Zienswijzennota Provinciaal Inpassingsplan N315 Doetinchem-Ruurlo

Zienswijzennota

Provinciaal Inpassingsplan N315 Doetinchem-Ruurlo

Indicatief kaartbeeld ligging nieuwe kuilplaat t.o.v. inrichtingsplan

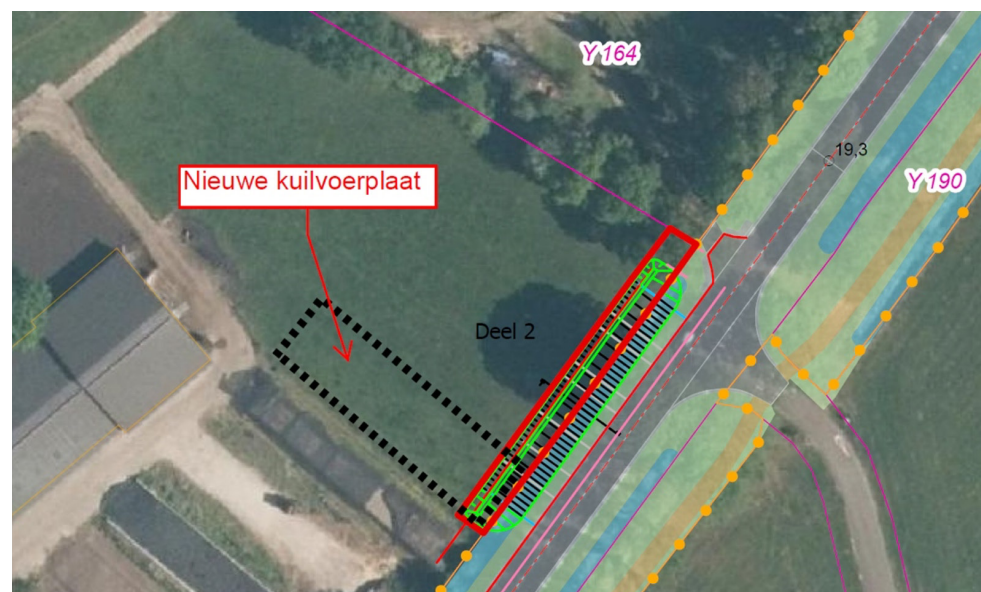
- 1 Op het perceel is inmiddels een nieuwe verharde kuilplaat aangelegd en in gebruik genomen, naast de al bestaande. Hierdoor moet het in te planten perceel sowieso al 15 meter korter worden.

- 1 De nieuwe kuilplaat ligt inderdaad deels in de geprojecteerde groenstrook, navolgende afbeelding brengt dit indicatief in beeld. Deze strook wilden we gebruiken omdat we hier de sloot wilden opschuiven en ruimte wilden maken voor een eventuele toekomstige verbreding. Bij de eerste gesprekken met indiener wees hij ons al op de concrete plannen voor de aanleg van deze kuilvoerplaten. Eén ervan is inmiddels gerealiseerd, voor één of twee andere bestaan concrete plannen. Gezien de concreetheid van de plannen hebben wij ons inrichtingsplan hierop aangepast. De beoogde groenstrook is hier in het geheel verwijderd. Hiermee hoeft de bestaande kuilvoerplaat niet te worden verwijderd of ingekort, en is ook nog ruimte voor nieuwe kuilvoerplaten. Voorgaande betekent ook dat de aankoopgrenzen en de plangrens van het inpassingsplan hierop aangepast zijn.
